Errata ontwerpnota Hellegatpolder versie 1, 3 oktober 2001

Projectbureau Zeeweringen

005878 2001 PZDT-M-01294 ontw

Spreadsheet Grasbekleding (golfklappen; tot Ontwerppeil)

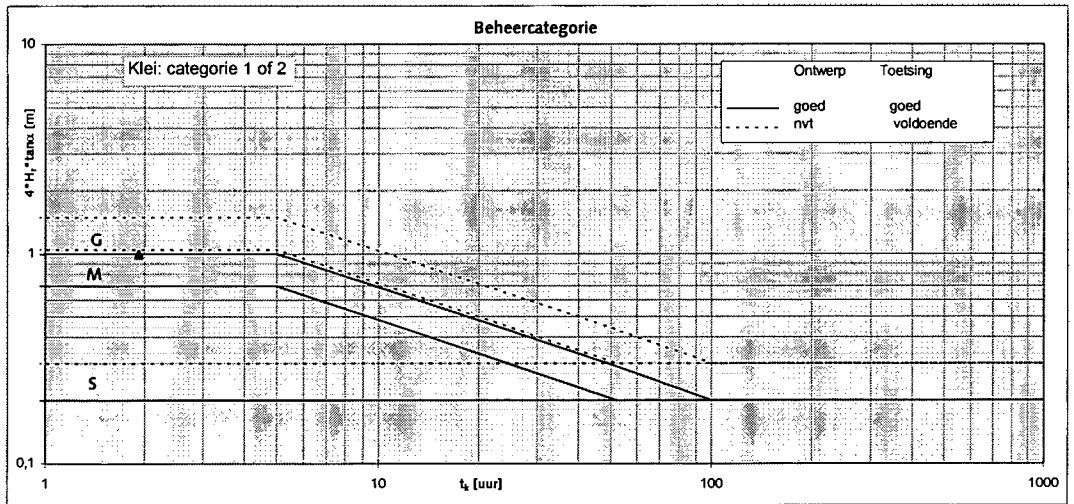
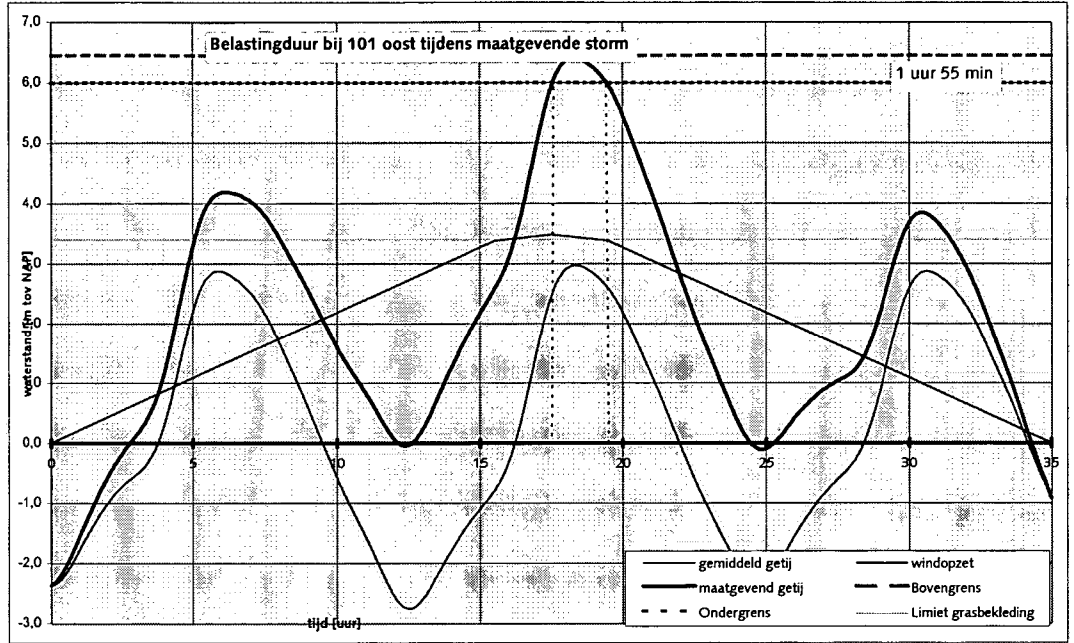
- In figuur 10 vervalt het bijschrift "volgens spreadsheet grasbekleding" bij de aanpijling van de kleilaag onder de grasbekleding;
- Blz. 35, BIJLAGEN, toevoegingen:
Bijlage 2.3 Kleidijk;
Bijlage 2.4 Groene dijk.
Deze bijlagen zijn ook bij deze memo gevoegd.

Ondergrens: NAP + 6 m
 Bovengrens: NAP + 6,45 m
 Top getij: NAP + 2,97 m
 Hr: 2,11 m
 Belastingduur: 1 uur 55 min
 Limiet gras: NAP + 3,4 m
